RASENTRIMMER

GL716-----A

TYPE 1

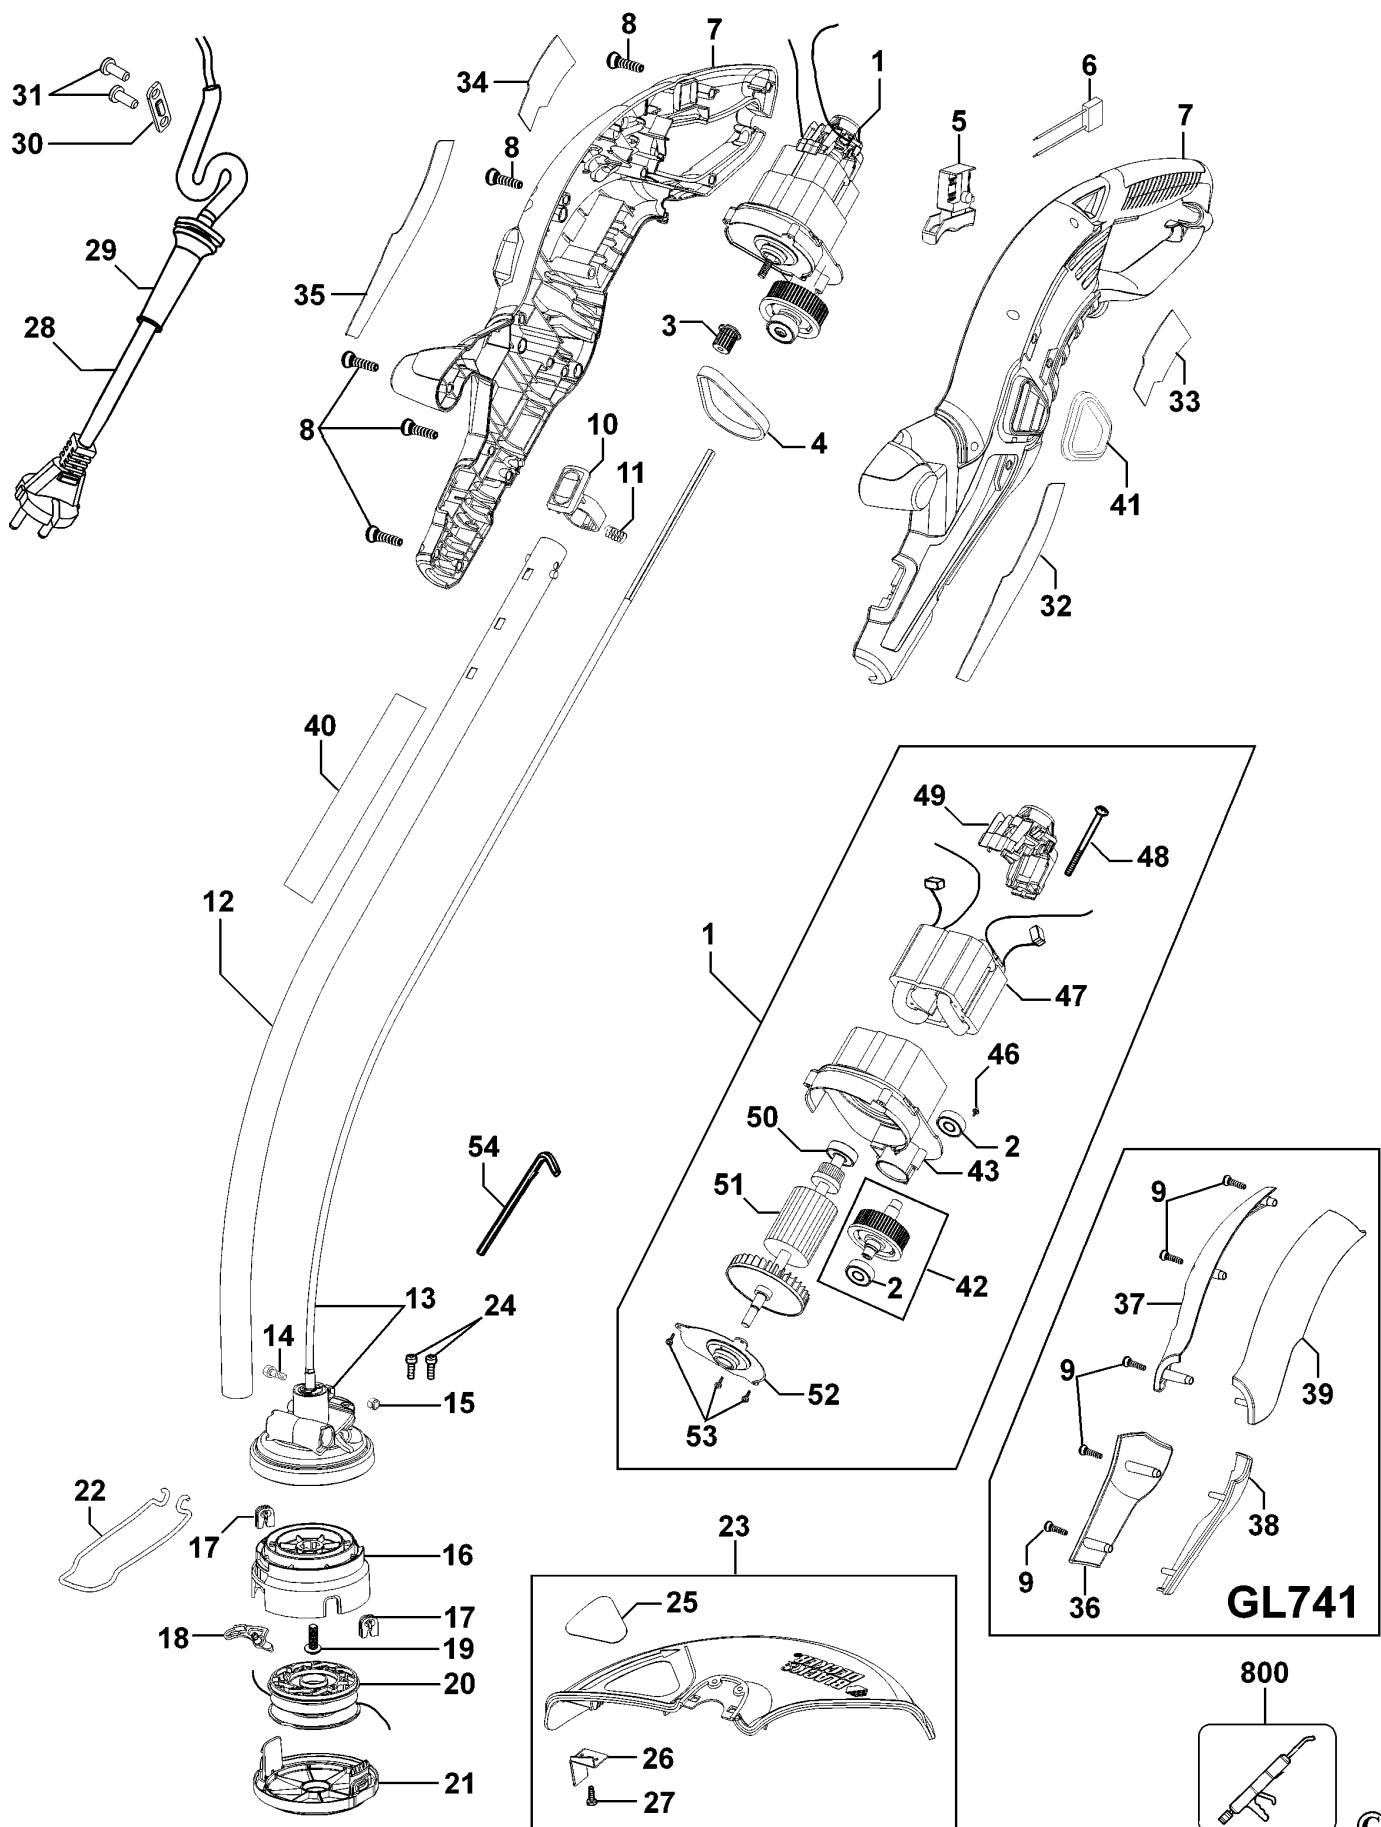
F ü r die korrekte Demontage und anschlie ß ende Montage der Motoreinheit dieser Ger ä te ist Spezialwerkzeug erforderlich. Ferne r wird zus ä tzliches Werkzeug ben ö tigt, um die Hauptriemenscheibe und Antriebsriemenscheibe pr ä zise zu zentrieren. Die Kosten der Bauteile, des Spezialwerkzeugs sowie die Arbeitskosten machen solche Reparaturen unwirtschaftlich. Daher kommen bei Reparaturen nur werkseingestellte Motoreinheiten zum Einsatz.

Positionen Nr. 2-42-43-46-47-48-49-50-51-52-53 sind nicht mehr einzeln erh ä ltlich. Bei Bedarf ist Position Nr. 1, komplette Motoreinheit, auszutauschen. (S i e h e SCN 14437) .
